PROJET DE PARC PHOTOVOLTAÏQUE
DES “QUATRE FERMES”
COMMUNE DE BARJOLS (83)

**MEMOIRE EN REPONSE A L'AVIS DE LA MRAE
N° MRAE 2023APPACA12/3340
2023APACA11/3365**

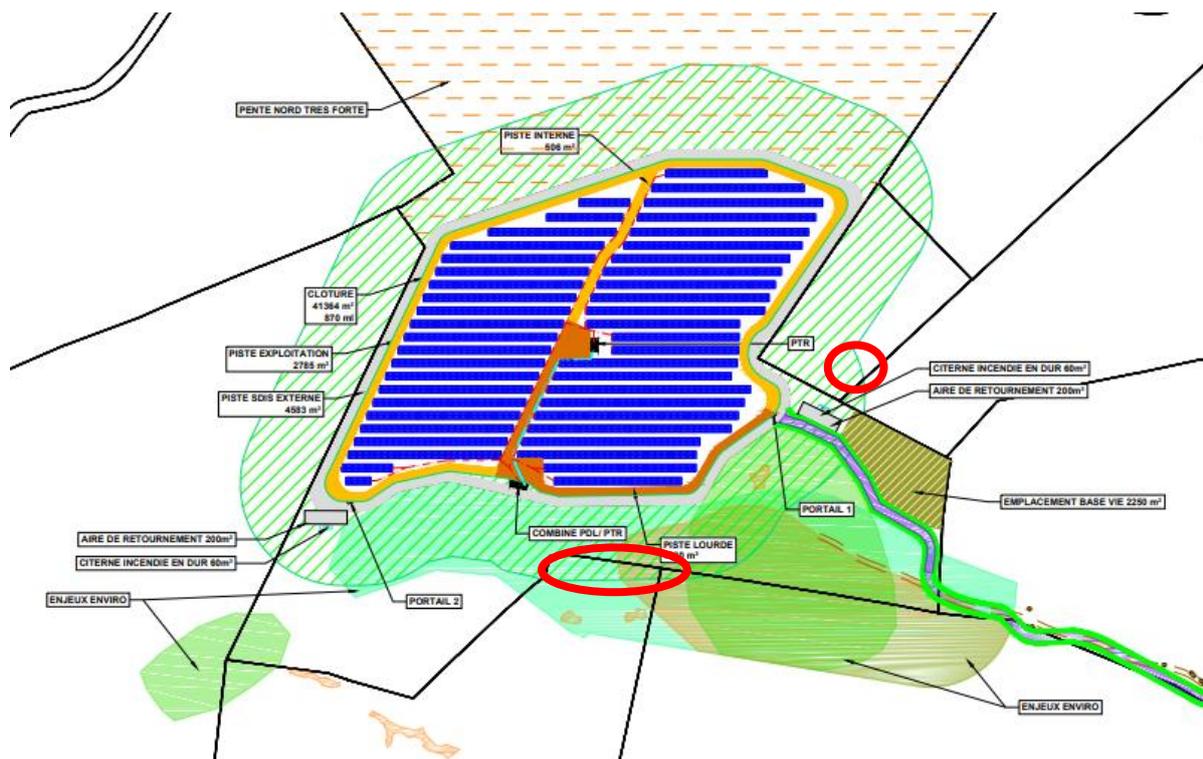
RECOMMANDATION N°1 : LA MRAE RECOMMANDE DE PRECISER ET DE METTRE EN COHERENCE LES SUPERFICIES DU DEFRICHEMENT ET DES OBLIGATIONS LEGALES DE DEBROUSSAILLEMENT (OLD) DANS LE DOSSIER RAOU N°1 DU PLU AVEC LA DEMANDE DE DEFRICHEMENT ET L'ETUDE D'IMPACT DU PROJET.

La surface faisant objet de la demande de défrichement comprend la surface clôturée de la zone projet, soit 4,13 ha, à laquelle s'ajoute la surface de la piste externe, celles des citernes, de la voie d'accès sur la parcelle communale K 116 ainsi que la base vie temporaire. La prise en compte de l'ensemble de ces surfaces aboutit à une emprise de défrichement globale sur la parcelle K 116 de 5 ha.

Les Obligations Légales de Débroussaillage (OLD) relatives au projet seront de 6 ha comme mentionné dans l'Etude d'impact.

Les différentes données chiffrées, soit la surface de défrichement ainsi que la surface des OLD, seront rectifiées dans le RP RAOU.

Figure 1 - Sites anthropisés potentiels (à l'échelle du SCOT Provence Verte Verdon)

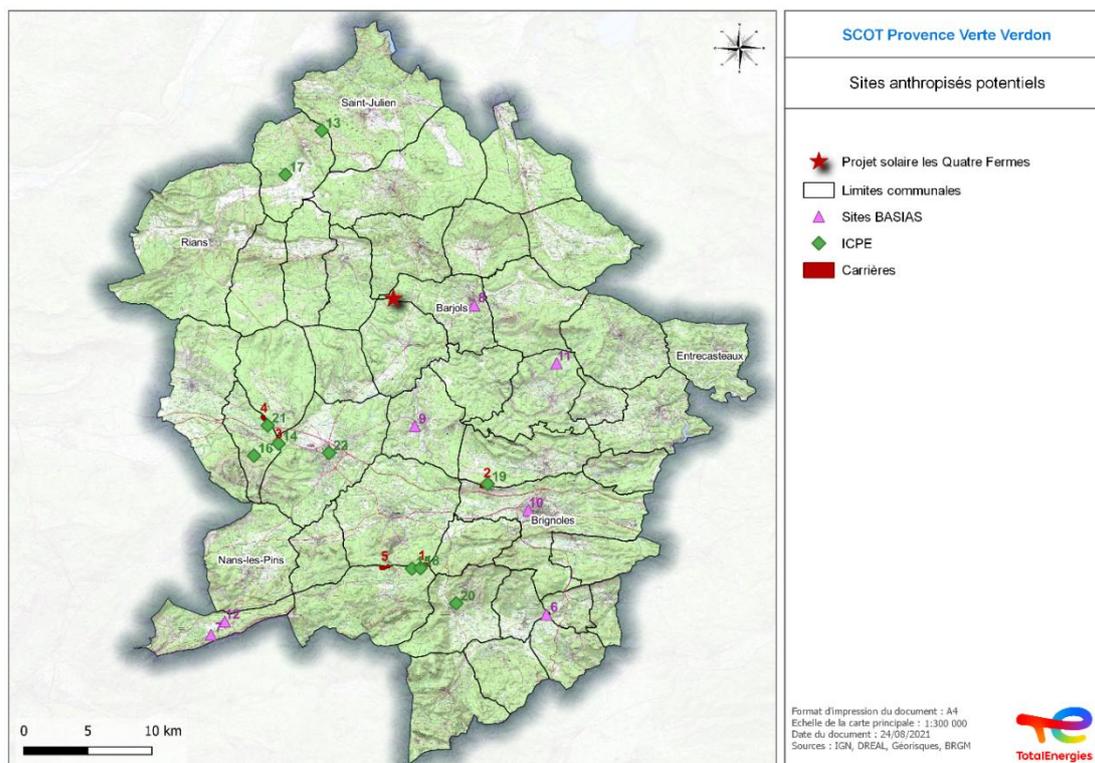
RECOMMANDATION N°4 : LA MRAE RECOMMANDE DE PRESENTER UNE ANALYSE ARGUMENTEE ET SUFFISAMMENT DETAILLEE DES SOLUTIONS DE SUBSTITUTION POUR LE CHOIX DU SECTEUR DE PROJET PRENANT EN COMPTE NOTAMMENT LE RISQUE FEU DE FORET

Le nombre de sites anthropisés résultant de l'étude cartographique, après application des filtres est donc réduit à 18. Ceux-ci sont repris sur la carte ci-dessous.

Cette analyse permet de montrer que les sites anthropisés adaptés à la mise en place d'une centrale photovoltaïque au sol sont très peu nombreux. Ces sites sont la priorité de tous les porteurs de projets photovoltaïques en France mais ils ne sont malheureusement pas assez nombreux pour pouvoir répondre aux objectifs de transition énergétique et sont souvent difficilement exploitables. Comme le prouve l'analyse réalisée à l'échelle du SCoT, les sites anthropisés intéressants présentent trois contraintes majeures :

Aléa induit incendie de forêt (source : PDPFCI Var, 2008)

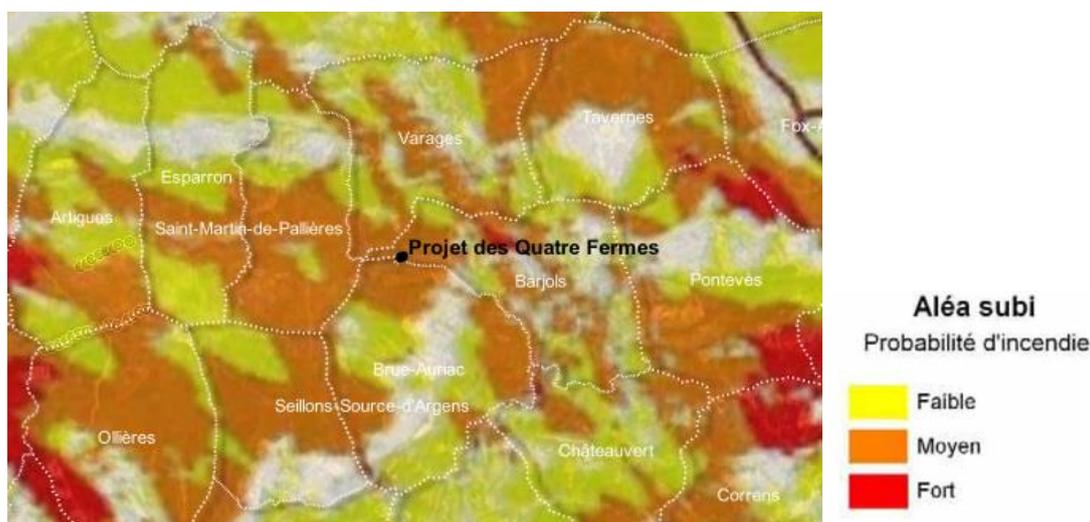
RECOMMANDATION N°5 : LA MRAE RECOMMANDE D'APPROFONDIR L'ANALYSE SUR LE RISQUE FEU DE FORET, DE REEVALUER LE NIVEAU D'IMPACT DU SECTEUR DU PROJET SUR LE RISQUE ET DE DEMONTRER QU'IL N'AGGRAVE PAS LE RISQUE DANS LE MASSIF.

Le territoire communal de Barjols se compose principalement de massifs forestiers séparés par des vallons. Le PDPFCI (Plan Départemental de Protection des Forêts Contre les Incendies) indique que Barjols est concernée par des aléas subis (aléa d'incendie auquel sont exposés les personnes et les biens du fait de leur proximité des zones boisées) et induits (exposition d'un massif forestier à l'aléa du fait de la présence d'activités humaines à proximité des zones boisées (départ de feu pouvant se propager au massif et gagner en ampleur)). Le projet des Quatre Fermes est quant à lui situé dans une zone d'aléa induit fort et dans une zone d'aléa subi moyen.

Après consultation, le SDIS 83 fait mention d'un aléa feu de forêt fort pour le secteur.
